현지조치 요구서

제 목 : 도원자동차야영장 안전시설 설치 미흡

안전시설 미설치 현황

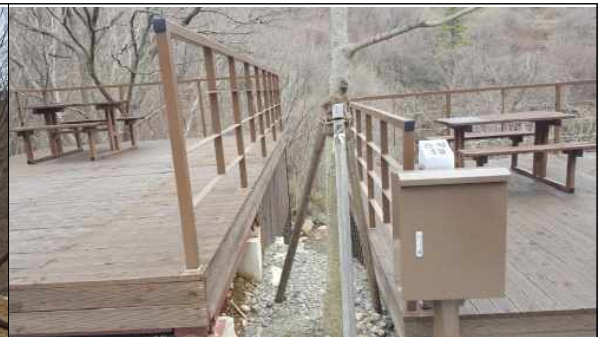
- □□□국립공원□□사무소에서는 2017년 6월 ○○자동차야영장의 여자 화장실을 신축하였음에도 현재까지 안심벨을 설치하지 않고, 데크시설에서 계곡부로 이어진 공간을 통제하지 않음.

- 현지조치 (단기조치 : 1개월이내) 【□□□국립공원□□사무소】
 - ○○자동차야영장 화장실 비상벨 설치와 계곡부 통제시설 설치검토
